CONSELHO DE PLANEJAMENTO TERRITORIAL E URBANO DO DISTRITO FEDERAL – CONPLAN

REFERÊNCIA: Processo SEI-GDF nº 00390-00007896/2022-15

ASSUNTO: Desdobro da Área Especial Casa de Cursilho, Conjunto 06, Quadra 01, Trecho 03, do Setor de Mansões Park Way, na Região Administrativa do Park Way- RA XXIV.

RELATOR: RENATO OLIVEIRA RAMOS.

Figura 03: Lote original SAIS PR 123/1 Imagem constante Parecer Técnico n.º 32/2023 - SEDUH/SELIC/SUPAR/COPAG/DIDER (115612191)

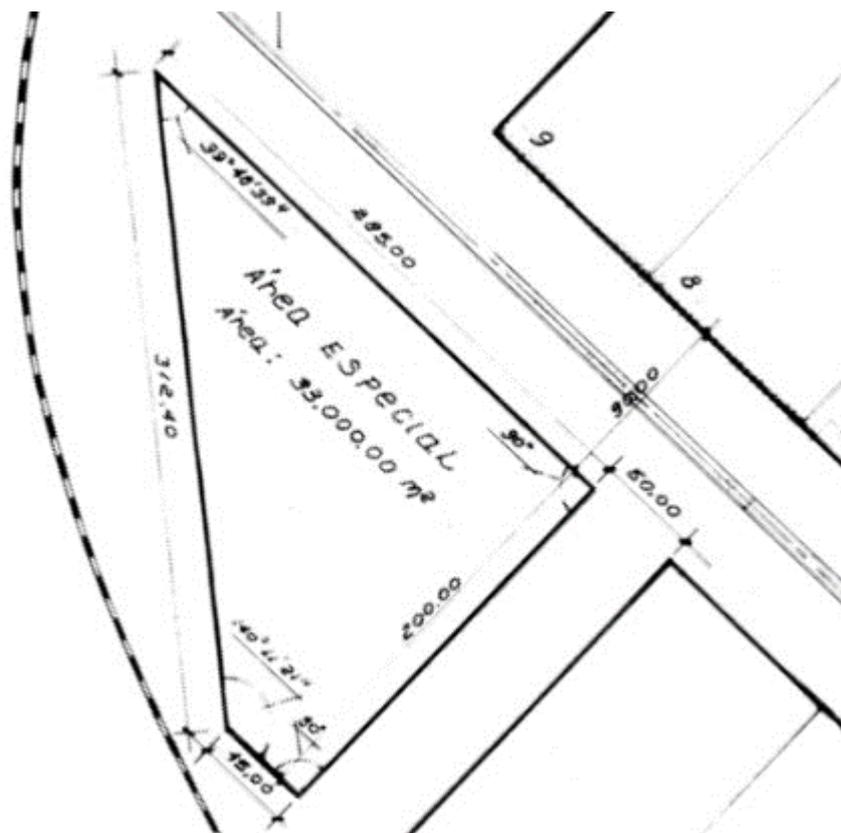
O lote original é confrontado por área pública, com acesso por uma via pública na porção nordeste, e possui área de 33.000,00 m², conforme ilustrado na Figura 03, que corresponde ao projeto original SAIS PR 123/1:

Figura 05: Lotes Resultantes AE A e AE B. Imagem constante Parecer Técnico n.º 32/2023 - SEDUH/SELIC/SUPAR/COPAG/DIDER (115612191)

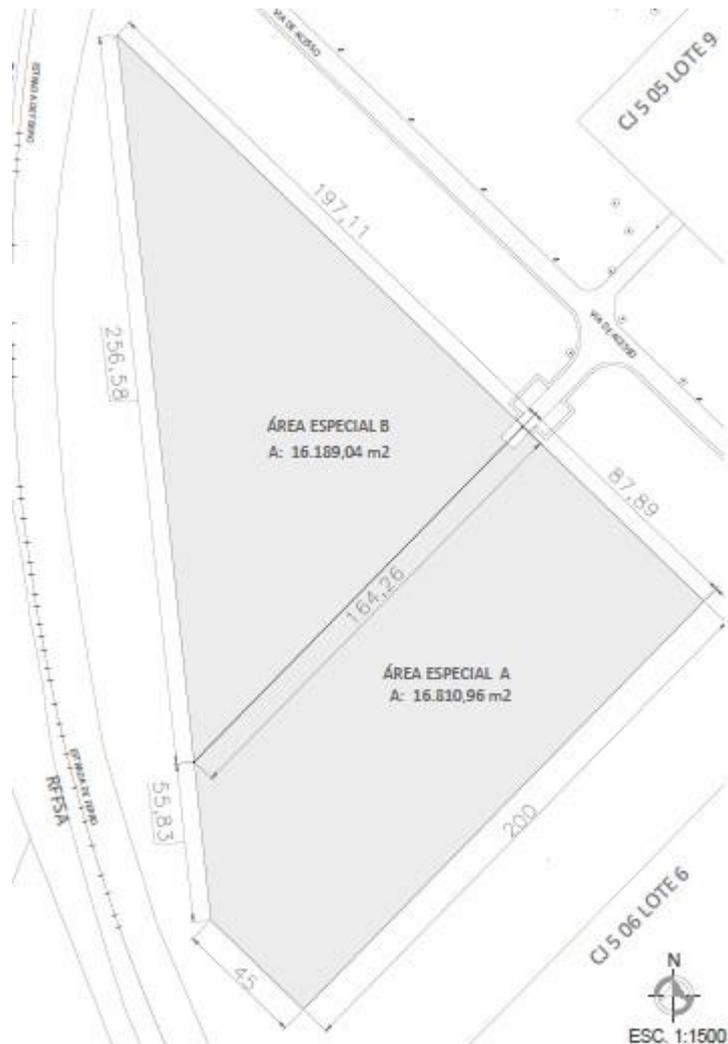
Desse modo, da análise dos autos, observa-se que a proposta de desdobro prevê a subdivisão da Área Especial Casa de Cursilho em **dois lotes** com as seguintes dimensões, que resultam na extensão total original de 33.000,00 m²:

- AE A - 87,89m de frente, 45,00m de fundo, 164,26m na lateral direita, 200,00m na lateral esquerda e chanfro direito de 55,83m, num total de 16.810,96m²;
- AE B - 197,110m de frente, 256,58m de fundo, 164,26m na lateral esquerda, num total de 16.189,04m².

- AE A - 87,89m de frente, 45,00m de fundo, 164,26m na lateral direita, 200,00m na lateral esquerda e chanfro direito de 55,83m, num total de 16.810,96m²;
- AE B - 197,110m de frente, 256,58m de fundo, 164,26m na lateral esquerda, num total de 16.189,04m².
